2021년도 문화재위원회

제6차 천연기념물분과위원회 회의록

문 화 재 위 원 회

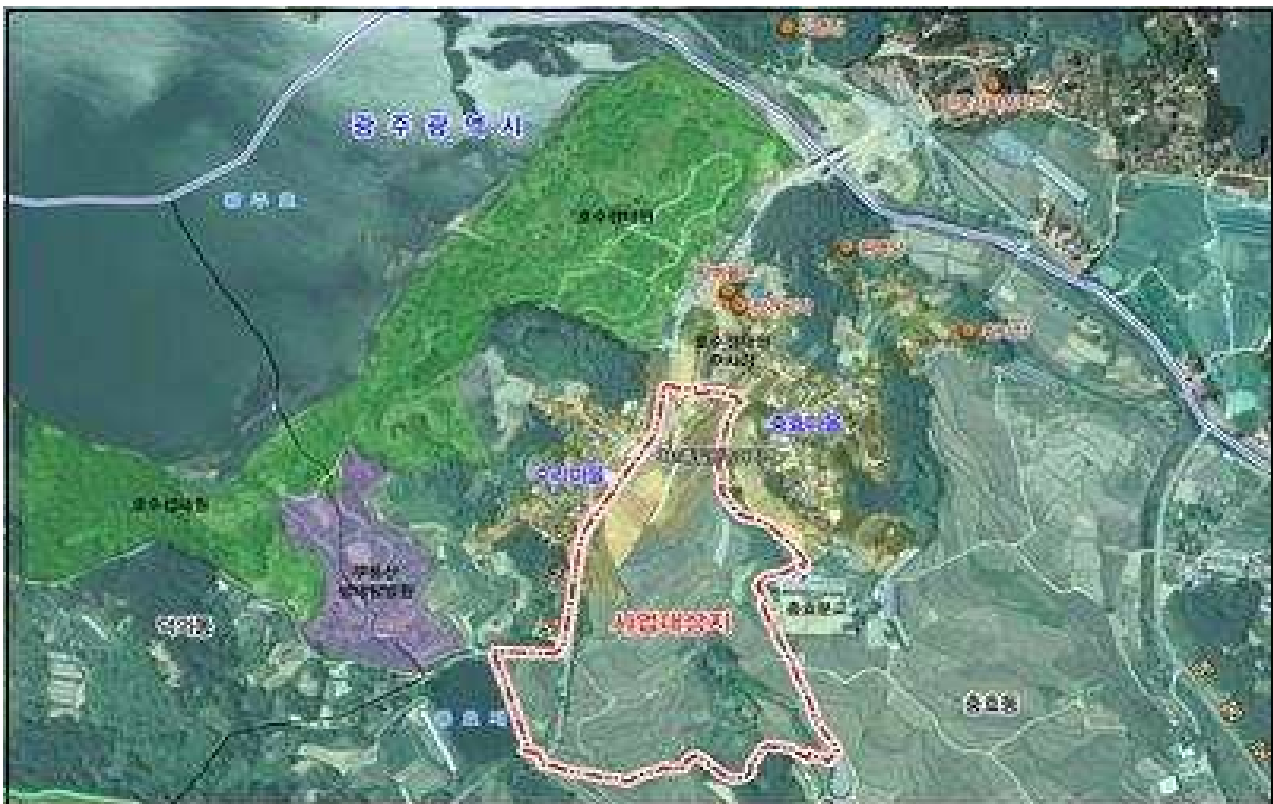
- 광주 충효동 왕버들 군 1구역과 인접하여 계획되고 있는 주차장의 시작점과 왕버들 군의 직선 거리는 약 100m로 배기가스와 답압 및 오염물질의 유입이 우려됨. 따라서 1구역과 인접하여 계획되고 있는 주차장의 위치를 변경하는 것이 바람직 함. 또한 주차장 예정지는 광주시 충효동 왕버들 군의 보호를 위한 완충구역(buffer zone)으로 조성되는 되는 것이 바람직 함
- 3구역은 광주광역시 및 담양군 도시계획 조례에 근거하여 건조물의 높이를 제한하고 있으나 실제 식영정과 환벽당 후면에서 현재 계획지가 시점의 장이 되며 생태문화마을의 구성요소가 시대상(경관요소)이 되어 전통경관요소의 주종관계가 훼손될 우려가 있음. 법적 규제와 더불어 전통공간의 특성에 부합한 건조물의 위치와 형태 및 색채 등이 고려되어 생태문화마을이 조성되어야 함

- 조건부 가결
 - 최종 보완제출된 사업계획서대로 하되 저류지 등 녹지공간조성에 대해 관계 전문가 검토 후 문화재청 승인받아 시행할 것
- 의결정족사항
 - 출석 12명/ 조건부 가결 10명, 부결 1명, 보류 1명

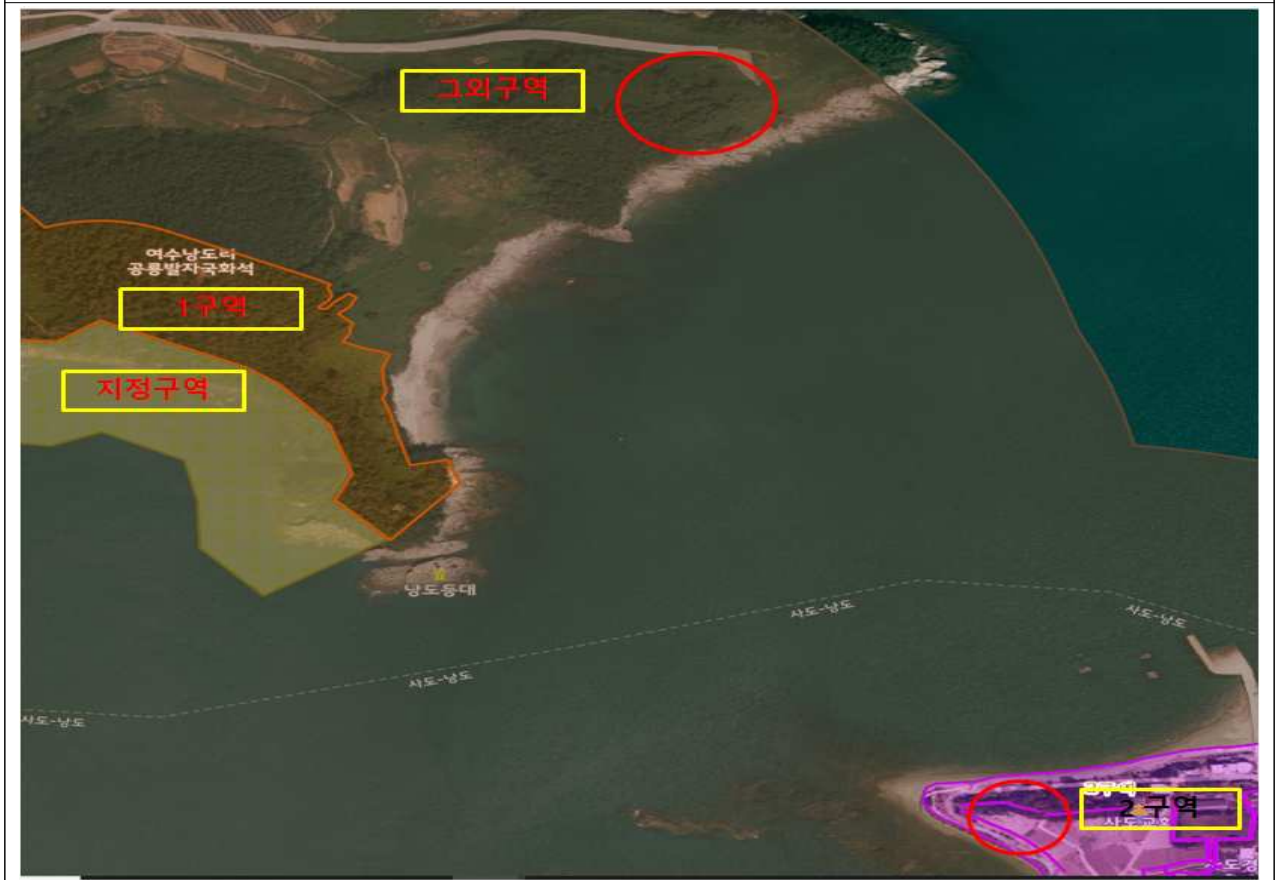
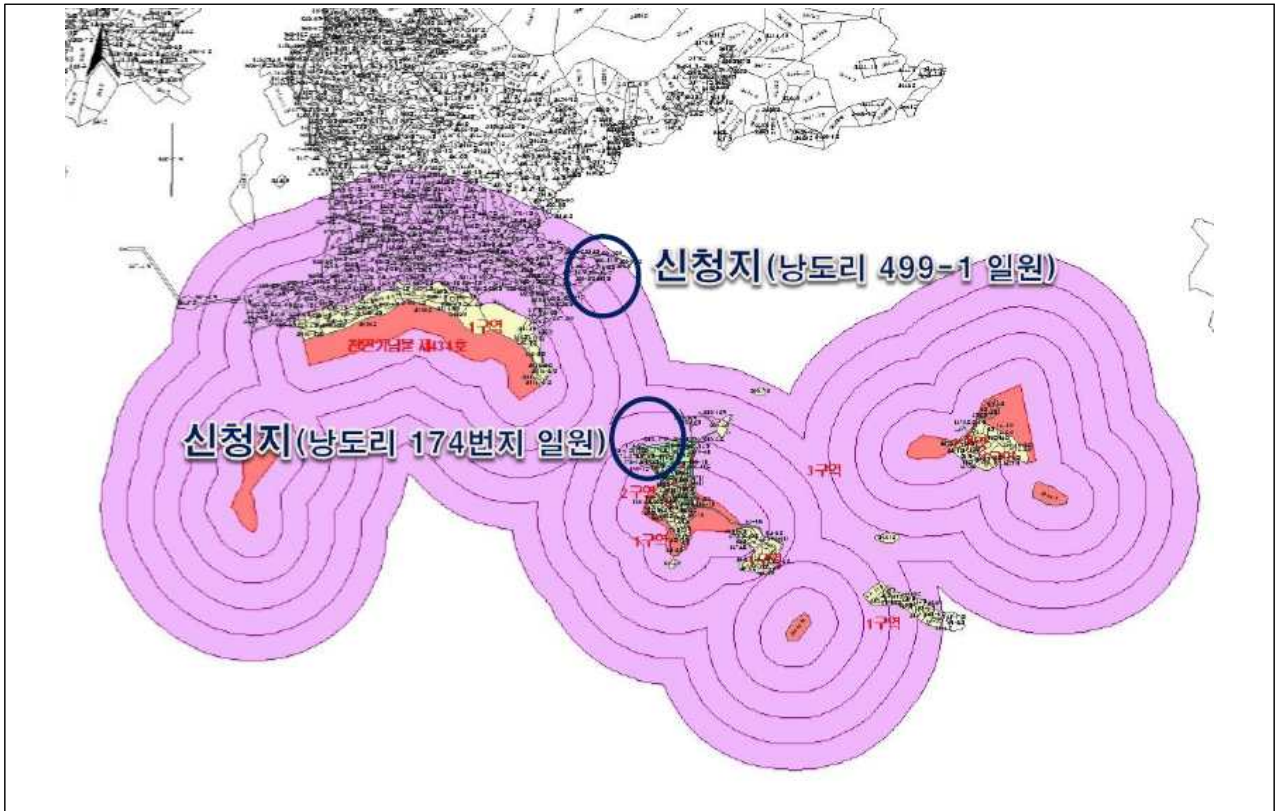
- 낭도와 사도를 연결하는 인도교 공사는 문화재 2구역으로 낭도 출발지점의 위치에 따라 2개의 안이 제시됨
- 제1안은 낭도주차장에서 돌레길을 따라 약 200미터 남서쪽으로 이동한 후 돌출된 암반에서 시작하는 안임. 이 안은 돌레길 약 170미터를 확장하여야 하고 돌레길에서 돌출된 암반까지 경사가 심한 내리막 길에 새로이 보행도로를 건설해야 하는 안임
이로 인해 돌레길과 경사도로의 삼림이 상당히 훼손될 것으로 보임. 물론 돌레길을 따라 관광의 효과도 있지만 사도와 낭도 주차장을 잇는 보행거리가 늘어날 뿐 아니라 현상변경의 범위가 넘어진다는 단점이 있음
- 제2안은 낭도주차장에서 바로 사도로 연결하는 안임. 이 안은 낭도주차장에서 바로 인도교로 진입이 가능하고 주위 훼손이 적어 문화재 보호 측면에서 더 바람직한 안임.
- 인도교 공사를 수행함에 있어 공룡발자국 훼손은 없을 것으로 보임. 공룡발자국이 발견되는 1구역은 이 지역과 떨어져 있고 또한 발자국 지층은 해수면에 가까운 해안퇴적층 아래에 분포함. 현재 인도교 공사를 위한 지층은 발자국 퇴적층 보다 위에 있는 응회암층이며 응회암은 화산암으로 화석이 발견될 수 없음. 따라서 공룡발자국 화석산지 및 퇴적층 자체에 미치는 영향은 미미함.

- 사도~낭도 인도교 설치와 관련하여 기본 계획안(제1안, 제2안)을 검토하고 현장 점검을 수행하였음.
- 제1안은 낭도주차장과 공룡화석산지 사이의 곳에서 사도 서측의 콘크리트 옹벽을 연결하는 안이며, 제2안은 낭도주차장과 사도의 동일 지점을 연결하는 안임. 인도교 설치 지점은 사도 측은 2구역, 낭도측은 그 외 구역에 해당함.
- 제1안의 곳 지역은 백악기의 화산 폭발로 만들어진 응회암 지대로 공룡화석을 포함하고 있는 퇴적기원의 백악기의 세립사암/실트스톤 또는 이암으로 구성된 지층과는 상이하여 문화재 훼손의 가능성은 배제됨
- 제2안의 낭도주차장 지역은 백악기 응회암 위로 부분적인 성토가 이루어진 지역임. 사도 측은 콘크리트 옹벽 위에 인도교를 설치할 계획으로 파악됨.
- 결과적으로 양 안 모두 화석 관련 문화재 훼손의 가능성은 배제되므로 현상변경이 가능할 것으로 사료됨. 다만, 1안의 경우 낭도주차장에서 공룡화석산지

방향으로 진입로(산책길)를 조성할 필요가 있으며, 이때 그 규모에 따라 산림 훼손이 발생할 수 있어 관련 부처와의 협의가 필요해 보임. 제2안은 기초성된 부분 성토 지역을 활용하는 안이므로 추가 훼손의 가능성이 낮아서 보다 적절한 안으로 사료됨.

- 여수 낭도리 공룡발자국화석 산지 및 퇴적층 주변의 자연경관과 어울릴 수 있도록 인도교를 설치함

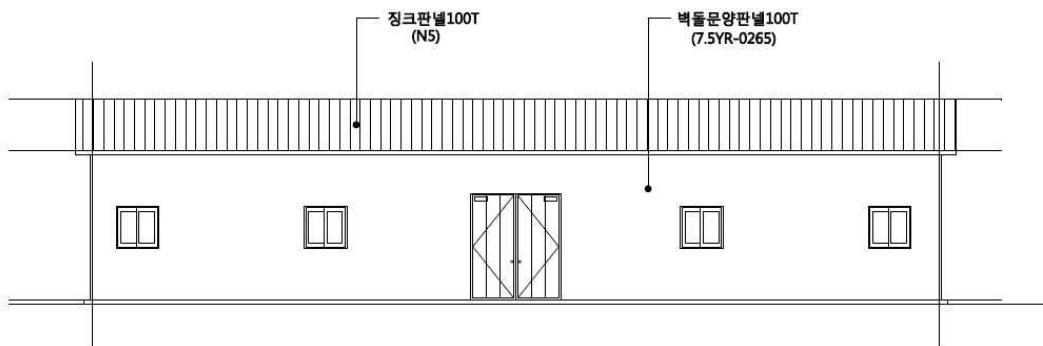
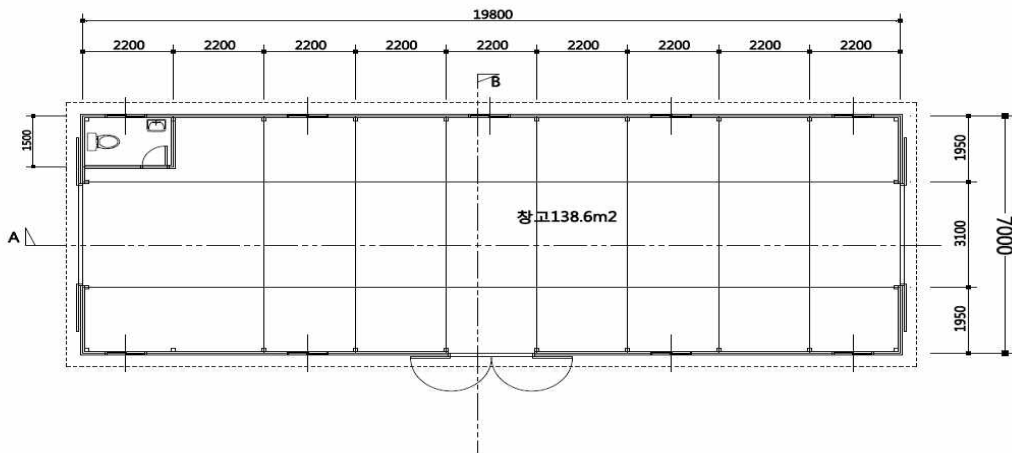
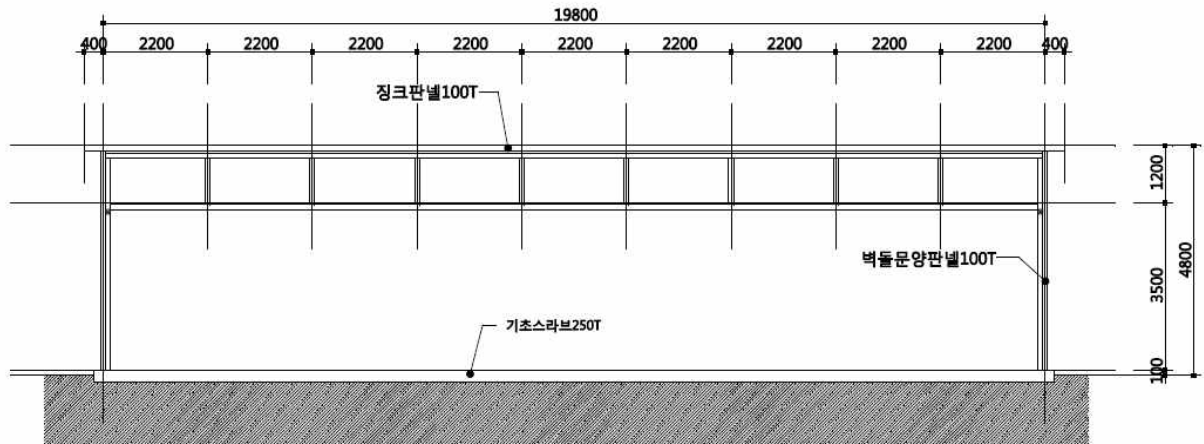
- 창고 신축의 신청이 이루어진 지역은 근본적으로 홍조 단괴 해빈 배후의 원지형이 보존되어야 하는 공간임
- 그럼에도 불구하고, 이 지역에 부분적으로 존재하는 건물 등의 구조물(천연기념물 지정 이전 존재 건물과 지정 이후 건축된 1건 등)에 의해 홍조단괴 해빈 배후의 지형특성이 일부 변형되어 있음
- 이와 같은 환경에서 이 지역에 새로이 구조물이 들어설 경우, 추가적인 건물 증가의 바탕 요소로 작용할 수 있음
- 따라서 홍조단괴 해빈 배후 지형이 제주 지역 자연 보존의 대표적인 실패 사례인 해안 사구 훼손의 전철을 밟지 않기 위해서는, 1구역 공간에서의 구조물 신축은 억제되어야 할 것으로 판단됨

- 신청지는 천연기념물 제438호 제주 우도 홍조단괴 해빈 역사문화환경 보존 지역 내 건축행위 등에 관한 허용기준 제1구역으로,
- 신청 위치와 문화재구역은 약 8m 이격되나, 신청지 내 건축물 배치위치와 문화재구역은 약 20m 이격되어 있는 것으로 판단됨
- 신청 내용 및 도면을 검토한 바, 건축물 용도가 창고이나, 창고 내부 화장실 설치에 따른 오수관로 매설을 위한 굴착이 예상됨. 다만, 건축물 기초는 매트 기초로 기초시공에 따른 굴착은 크지 않은 것으로 판단되며 건축물 최고 높이는 경사지붕 4.8m로 인접 건축물(지상2층)을 고려할 때 신축 예정인 건축물 높이로 인한 역사문화환경 보존지역의 경관 문제는 크게 우려되지는 않을 것으로 판단됨
- 따라서 문화재 주변 경관 및 신청지 인접 지역 개발 정도 등을 고려하여 문화재위원회의 심도 있는 검토가 필요할 것으로 사료됨

- 부결
 - 자연유산 보존 및 경관에 부정적 영향을 줄 우려가 있음
- 의결정족사항
 - 출석 12명/ 부결 11명, 기권 1명

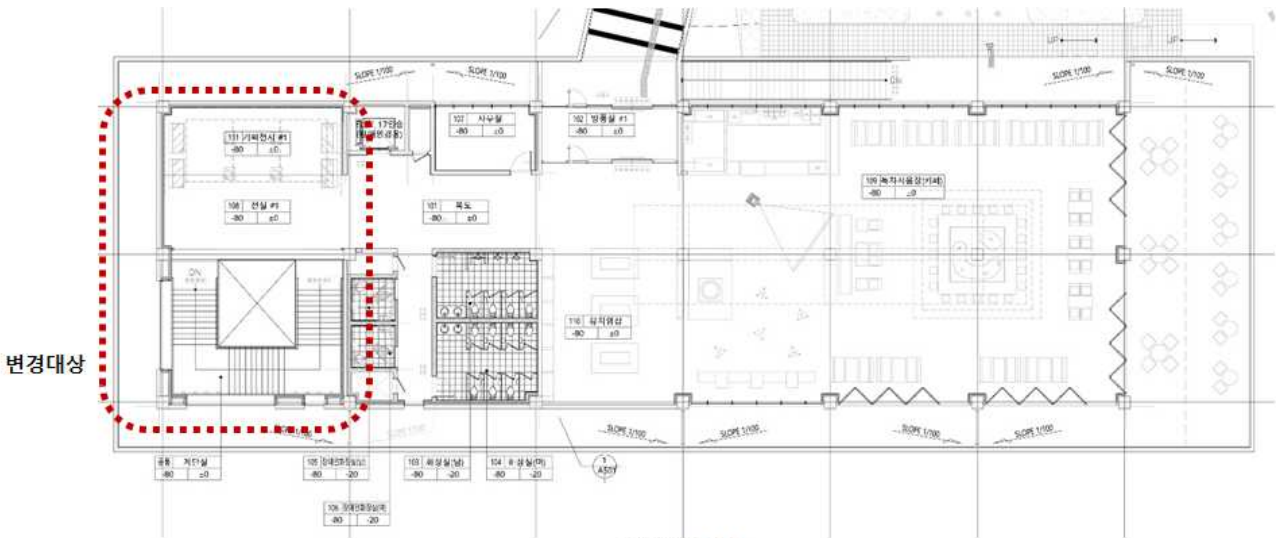
- 공사가 중지된 백운동원림 전시관은 정선대에서 바라본 제1경 월출산 옥판봉

앞 인공구조물이 중경을 형성하여 자연경관을 심각하게 저해함

- 백운동 전시관에 대한 설계 변경으로 반드시 필요한 기능으로만 한정하고 구조물의 규모를 축소할 수 있는 구조적 대안을 마련하여 시각적 노출을 최소화해야 함
- 백운동 원림으로 향하는 계곡에서의 근경 또한 숲을 조성하여 백운동 원림 전시관을 차폐하는 것이 바람직함

- 실시설계 평면도 상 X1~X3 까지 경사형 슬로프로 변경(1층 평면도 기준) 후 옥상녹화 실시
- 실시설계 평면도 상 남측 및 서측 벽면은 환경친화적 목재로 마감처리
- 차폐효과 극대화를 위해 대나무 교차 식재(3열 이상)
- 위 사항을 반영한 설계도서 작성 후 문화재청 승인을 받아 시행할 것

건축물 구조변경 서측면도(안)

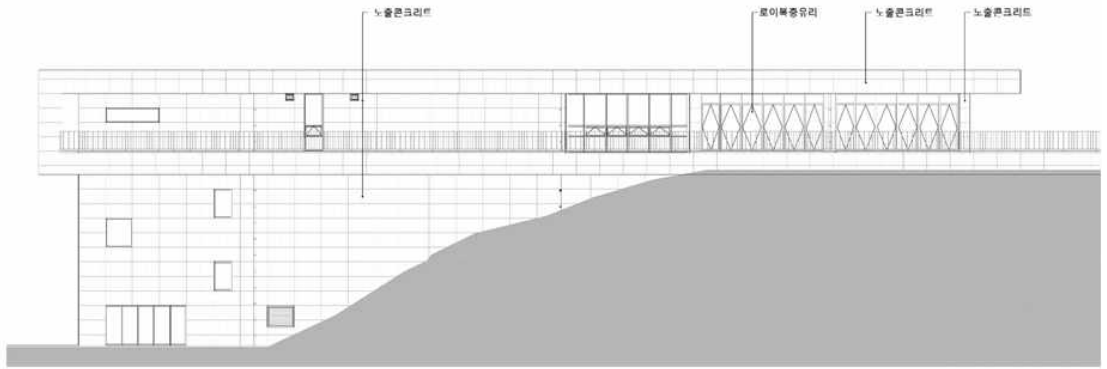
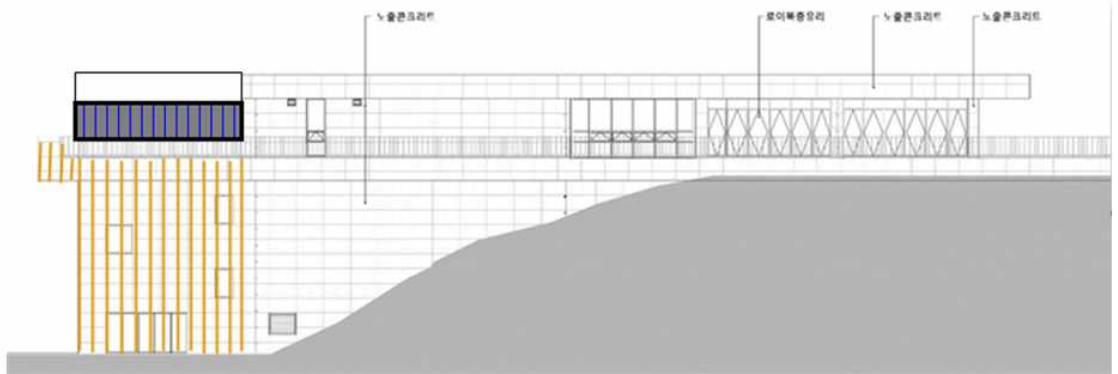
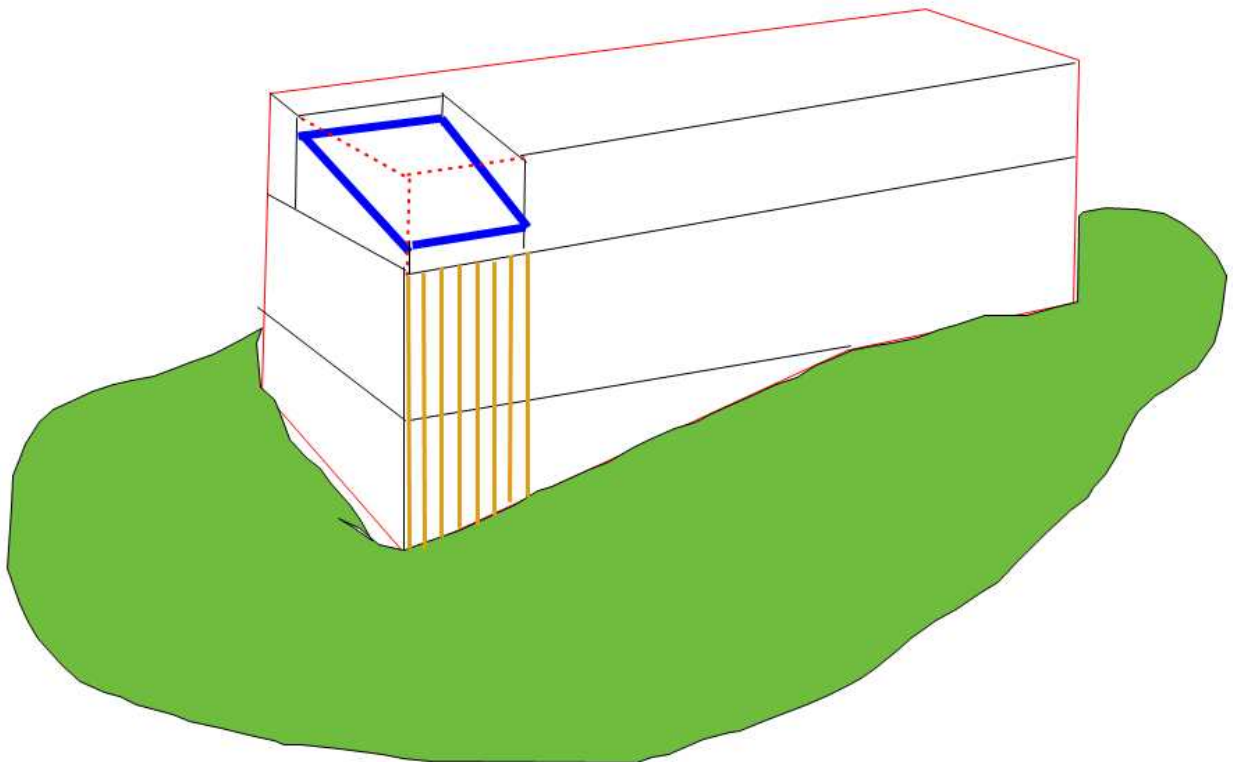
계단실 층고 최저높이 조정 및 경사지붕 변경

계단실 벽 축소 및
경사지붕 변경으로
개방감 확보

- 계단실 옆 처마와 연결된 난간벽 미설치
- 남측 외벽 목재루버 설치
